**Всемирный форум для согласования правил
в области транспортных средств****Рабочая группа по автоматизированным/автономным
и подключенным транспортным средствам**

Девятая сессия

Правила № 79 ООН (оборудование рулевого управления):**Автоматизированная функция рулевого управления****Предложение по дополнению к поправкам серии 03
к Правилам № 79 ООН (оборудование рулевого
управления)****Представлено экспертом от Европейской ассоциации
по электромобильности***

ACS F C – Case where the lateral movement is initiated automatically (1 Step HMI)

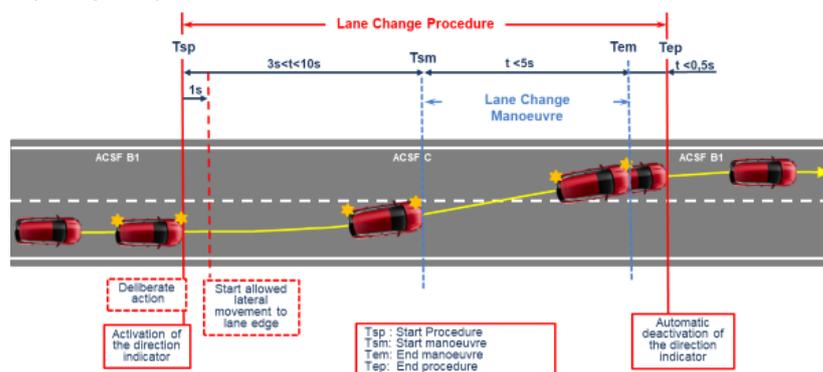
В случае автоматического инициирования маневр смены полосы начинается в интервале $3,0-7,0$ ~~$5,0$~~ с после активации вручную процедуры по пункту 5.6.4.6.2, как показано на рисунке ниже. Маневр должен начинаться при первой же возможности, если ситуация не считается критической согласно пункту 5.6.4.7.

ACSF C – Case where the lateral movement is initiated by a second deliberate action by the driver (2 Step HMI)

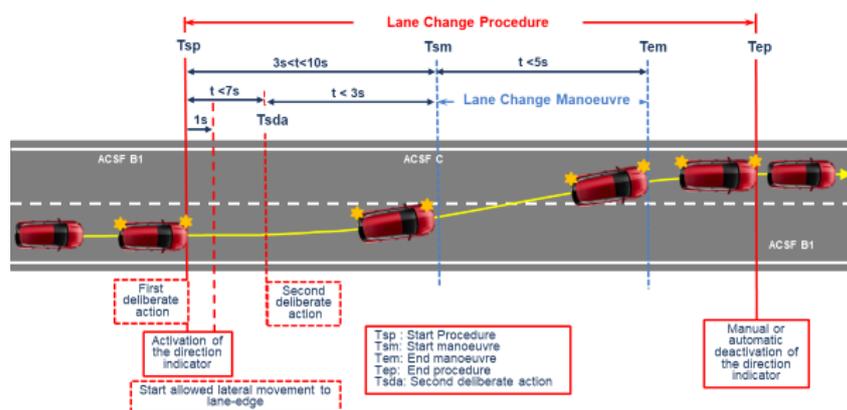
В случае иницирования посредством второго преднамеренного действия маневр смены полосы начинается в интервале $3,0-7,0$ ~~$7,0$~~ с после активации вручную процедуры по пункту 5.6.4.6.2.

Кроме того, маневр смены полосы начинается не позднее чем через 3,0 с после второго преднамеренного действия, как показано на рисунке ниже.
